マルチカードマーカ―(赤色)の材質変更に関するお知らせ

この度、マルチカードマーカ―(赤色)の材質を変更することとなりました。

製品デザイン (見た目上の変更はございません)

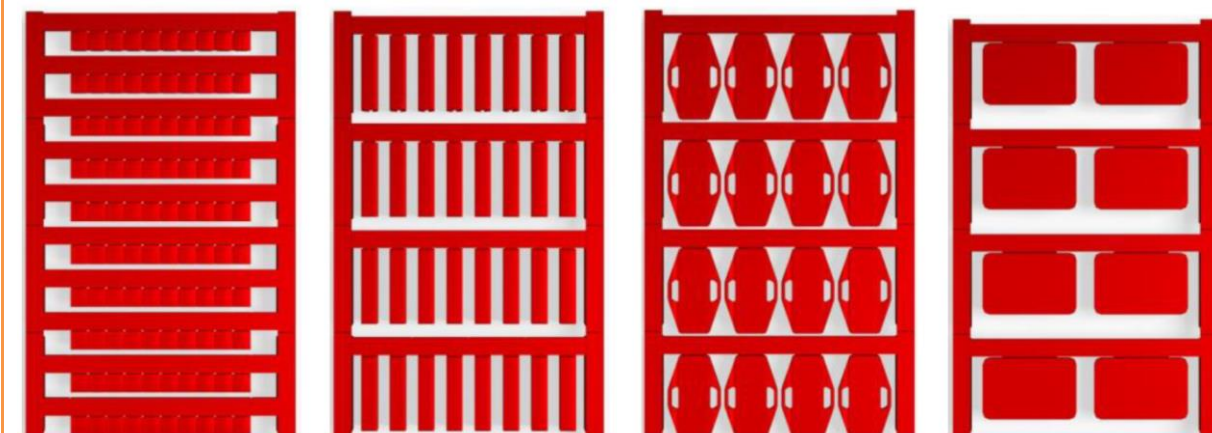
変更前は、ポリアミドを染色する際、白色 PA66 に自然素材の顔料を混合しておりましたが、変更後は赤色ポリアミド PA66 素材のみを使用する方針となりました。

- ・マーキングへの影響など、機能性に関する変更はございません。
- ・赤色のトーンに変更はございません。
